II/244 Měšice I/9 – Byšice I/16 – 1. etapa

Změnový list

Iniciátor Změny: Zhotovitel
Předmět Změny: km 0,045 - 0,853 / Doplnění dokumentace RDS na základě bezpečnostního auditu

ZÁZNAM Z MÍSTNÍHO ŠETŘENÍ V RÁMCI VYPOŘÁDÁNÍ RIZIK DEFINOVANÝCH BEZPEČNOSTNÍM AUDITEM

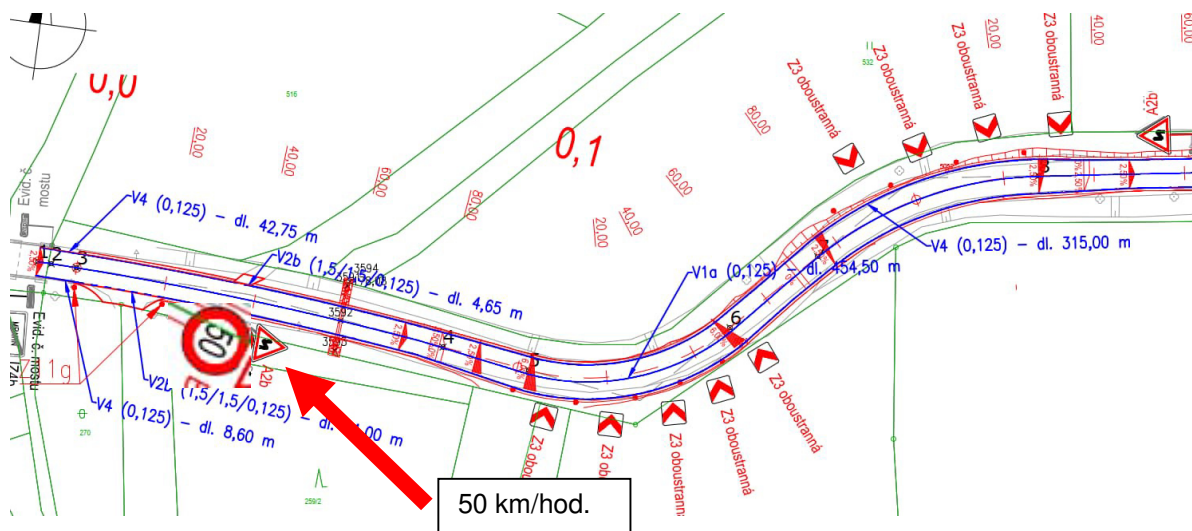
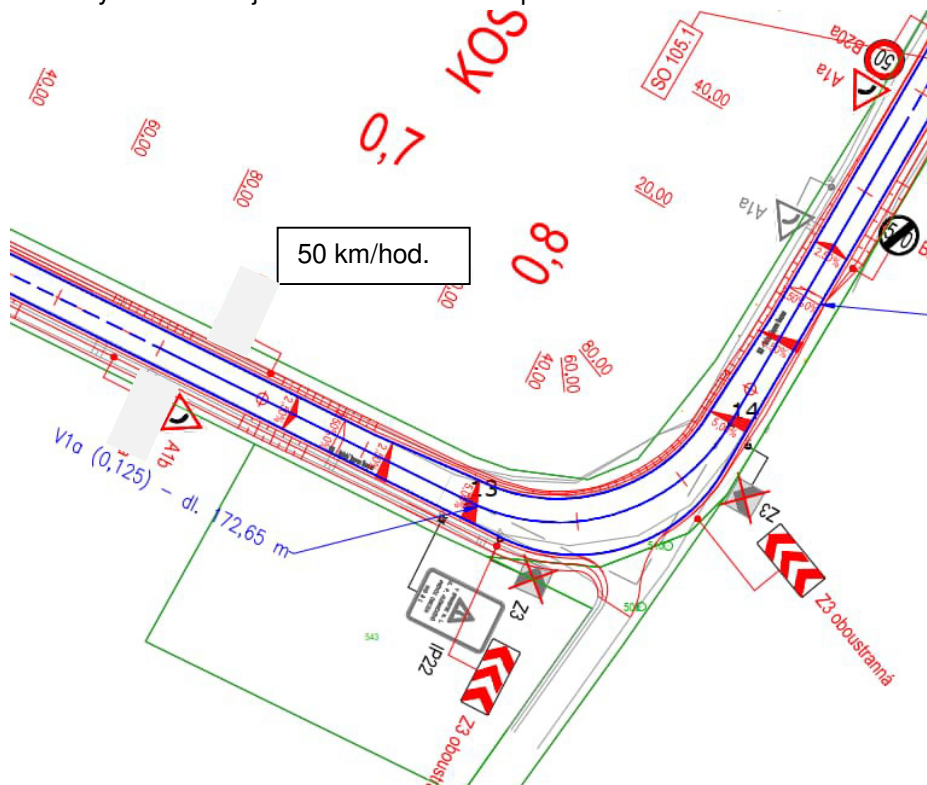
Riziko 1:	Situace dopravního značení v prostoru v prostoru malých protisměrných oblouků při výjezdu ze zastavěného území Mratína ve směru na Kostelec. Směrové oblouky jsou navrženy o poloměru 50 m a 80 m. Poloměr 50 m při dostředném sklonu 8% odpovídá návrhové rychlosti pouze 40 km/h. Návrh počítá s dostředným sklonem 6%. Návrhová rychlost je tedy ještě nižší než 40 km/h. Na tuto bodovou závalu je třeba včas upozornit pomocí svislého dopravního značení, aby řidiči mohli přizpůsobit rychlost stavebně-technickému řešení komunikace.		
Doporučení:	Doplnit návrh svislého dopravního značení se snížením jízdní rychlosti a značky Z3 Vodicí tabule, a to v obou jízdních směrech.		
☒ akceptujeme ☐ neakceptujeme ☐ Akceptujeme částečně

Dopravní značení bude doplněno.

Směrové řešení zachovává stávající stav a to s ohledem na ČSN 736101 článek 5.5.

Byly navrženy značky Z3 a A2b

Při výjezdu z Mratína bude rychlost omezena na 50 km/hod. až do km 0,840 za levostranný směrový oblouk. Stejné omezení bude i v opačném směru.

Obrázek 1 – Dotčené území a místa dodatečného průzkumu

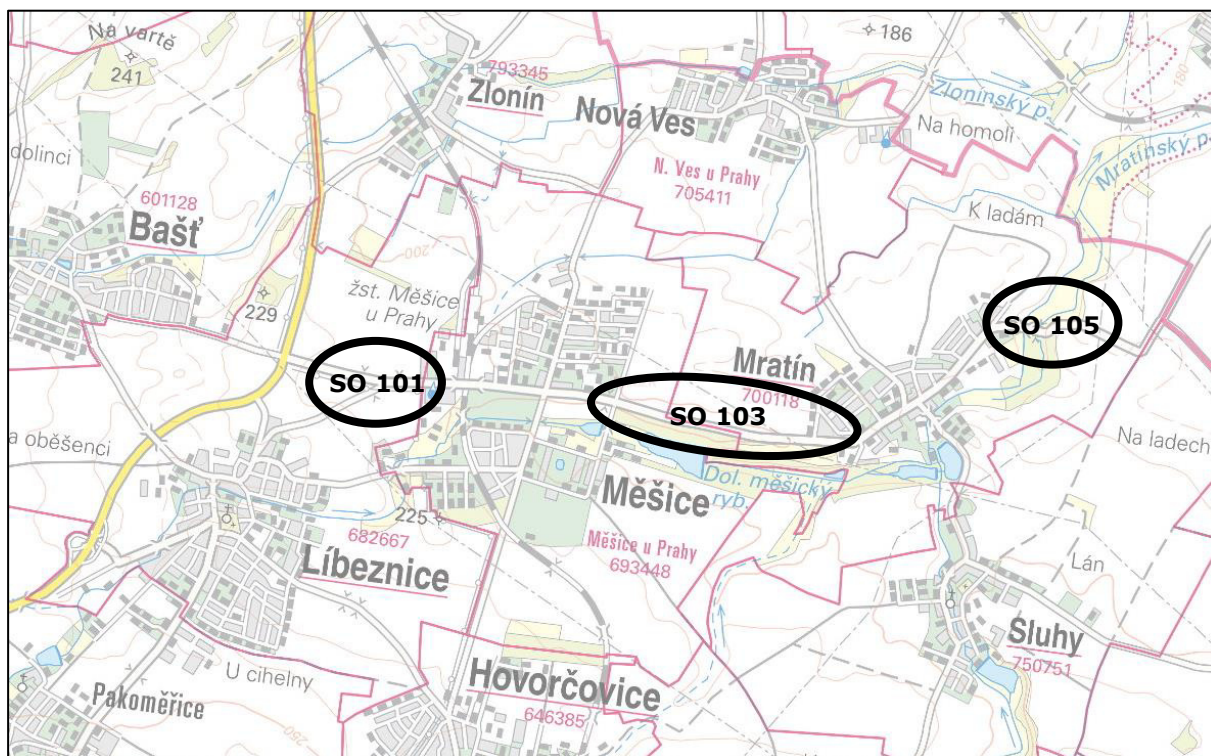
Stavba rekonstrukce silnice II/244 je realizována postupně po úsecích. Aktuálně je v realizaci první úsek SO 101 – SO 105 (Měšice – Mratín). Tento doplňkový dendrologický průzkum byl zpracovaný na základě zpracovaného bezpečnostního auditu, který požaduje dodatečné kácení dřevin kvůli rozhledovým poměrům a bezpečnosti provozu na komunikaci. Doplňkový průzkum je zpracovaný pro zhotovitele stavby v rámci RDS.
